COMMUNE DE BARENTIN

ENQUÊTE PUBLIQUE

Création du lotissement LES HAUTS DU VIADUC – Tranche II

RAPPORT DU COMMISSAIRE ENQUÊTEUR¹

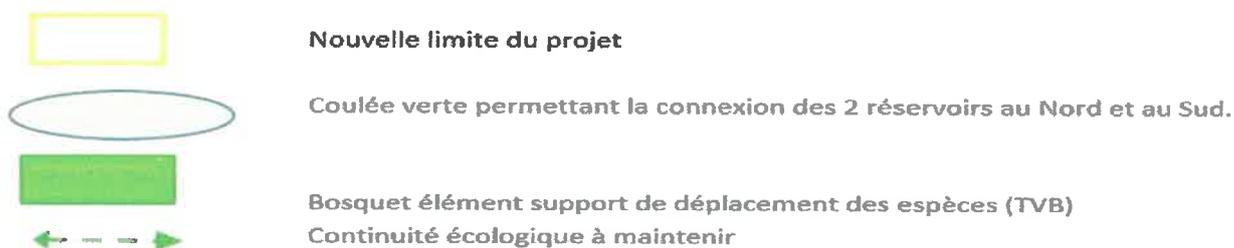
Qu'en est-il de l'orientation prévue dans le PADD « Favoriser un développement des nouvelles urbanisations en continuité de l'existant et en limitant les incidences sur l'agriculture et l'environnement » ?

En considérant l'orientation définie dans le PADD, la limite d'emprise du lotissement devrait s'arrêter à la limite de l'urbanisation déjà existante et en continuité créant ainsi une limite de frange urbaine cohérente et de qualité si elle est végétalisée. Cela permettrait de créer moins de logements, maintenir le bosquet présent au Nord et ainsi permettre de garantir la pérennité des déplacements des espèces dans ce corridor identifié à échelle régionale.

Le bosquet classé en EBC dans le PLU au Nord de la rue des Câtillons constitue un élément support de déplacement des espèces que ce soit la petite ou la grande faune, les espèces terrestres aussi bien que volantes (principe de la trame verte et bleue).

L'emprise du projet telle qu'elle est définie dans le dossier crée une rupture de la continuité écologique. Même s'il est prévu une perméabilité des clôtures ainsi que la plantation d'arbres de haut

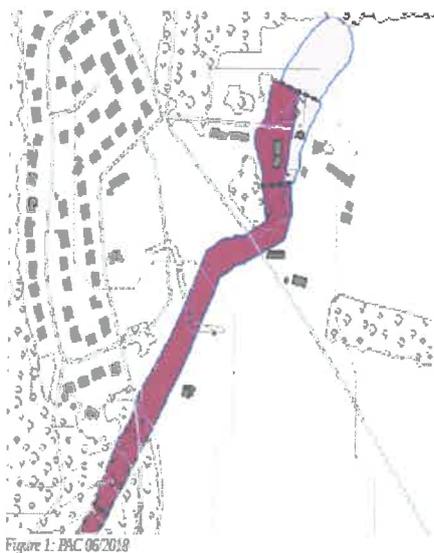
2-1 Suite à l'avis formulé de la MRAe en juin 2019, en réponse en date de septembre 2019, l'axe de ruissellement a été repositionné par le maître d'ouvrage.

Lors de ma visite au syndicat mixte du bassin versant, il m'a été présenté une nouvelle carte du positionnement de l'axe de ruissellement en date de septembre 2020, repositionnement établi dans le cadre de la finalisation du PPRNi.

En quoi ces données plus récentes de 2020 et ce nouveau positionnement de l'axe vont-ils impacter certains lots et les aménagements prévus initialement ? Tous les lots constructibles le restent-ils ?

La nouvelle carte de repositionnement de l'axe de ruissellement établie en septembre 2020 dans le cadre de la finalisation du PPRNi n'a aucune incidence sur les aménagements prévus et les différents lots du lotissement car elle concerne dans sa quasi-totalité la zone en amont, de l'autre côté de la rue des Catillons.

La légère modification du repositionnement juste en dessous et au sud de la rue des Catillons est même favorable au projet qui avait intégré un positionnement plus large que celui finalement retenu.
